Lichtsignalanlage Westfriedhof/ Baldurstraße

BA-Antrags Nr. 20-26 / B 01084 des Bezirksausschusses
des Stadtbezirkes 09 – Neuhausen-Nymphenburg vom 20.11.2020

Lageplanausschnitt

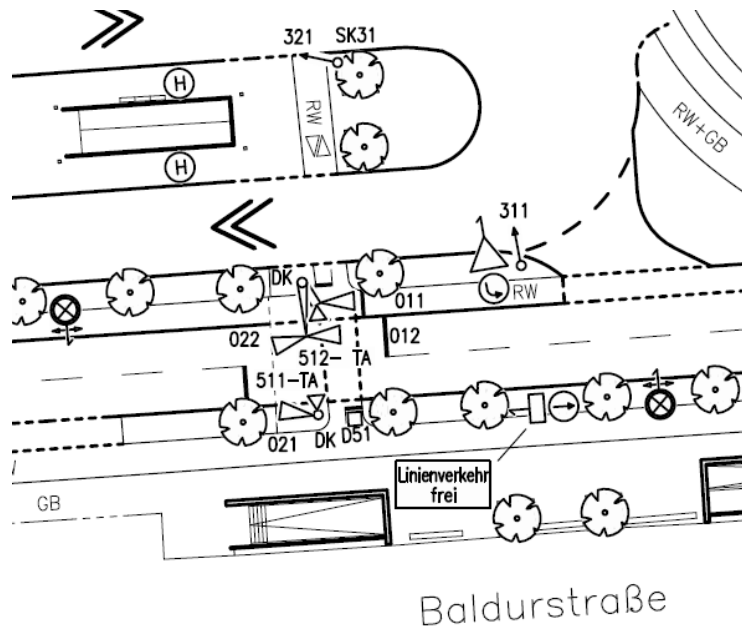
1.) Abbau des signalgesicherten Vorquerschnittes

Aufgrund des starken Fahrbahnversatzes der Baldurstraße im gegenständlichen Abschnitt, zwischen dem Vorquerschnitt und der Einmündung der Dantestraße, sowie dem relativ großen Abstand zwischen diesen beiden Örtlichkeiten, kann nach Auffassung des Kreisverwaltungsreferates ein Hinweis „Bei Rot hier halten“ nicht mehr beiläufig zugeordnet werden. Eine häufige Missachtung des Haltegebotes ist mit hoher Wahrscheinlichkeit anzunehmen. Auch die Funktionalität der dortigen ÖPNV-Beschleunigung ist objektiv gefährdet, da Linienbusse den Signalablauf an der LSA Baldur-/ Dantestraße zu ihren Gunsten beeinflussen können und das dortige Grün dann die Wartepflicht am Vorquerschnitt wieder egalalisieren würde. Das Kreisverwaltungsreferat kann aus diesen Gründen einem Abbau des signalgesicherten Vorquerschnittes nicht zustimmen.
